Nacka tingsrätt
Mark- och miljödomstolen

Mål nr M 3980-15, Stockholm Vatten VA AB, angående ansökan om tillstånd enligt 9 kap. och 11 kap. miljöbalken till fortsatt och utökad verksamhet vid Henriksdals reningsverk med tillhörande ledningsnät i Stockholms, Huddinge och Nacka kommun, Stockholms län, här fråga om komplettering

Figur. Ombyggnad och renovering av spillvattenförande ledningsnätet i ‰ av totala längden spillvattenförande ledning.

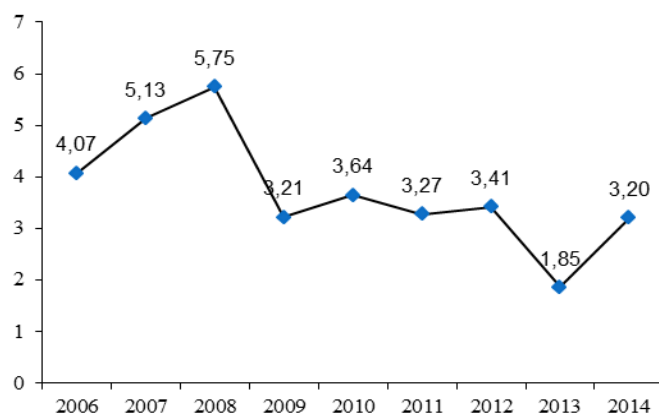
Punkt 6b. Redovisning av kostnader för förnyelse, kontroll, utredningar, drift- och underhåll och övriga kostnader i syfte att minska bräddningar och övriga oavsiktliga utsläpp från ledningsnätet, dels i nuläget, dels vid genomförandet av den framtida förnyelse- och åtgärdsplanen.

Från en låg nivå har renoveringstakten ökat. I enlighet med ägardirektivet ska Stockholm Vatten öka renoveringstakten ytterligare. Årsvariationer kan förekomma då exploateringsprojekt, som konkurrerar om samma resurser, vissa år tar en större andel.

Nedan redovisas förnyelse och nyanläggningstakten de senaste 10 åren.
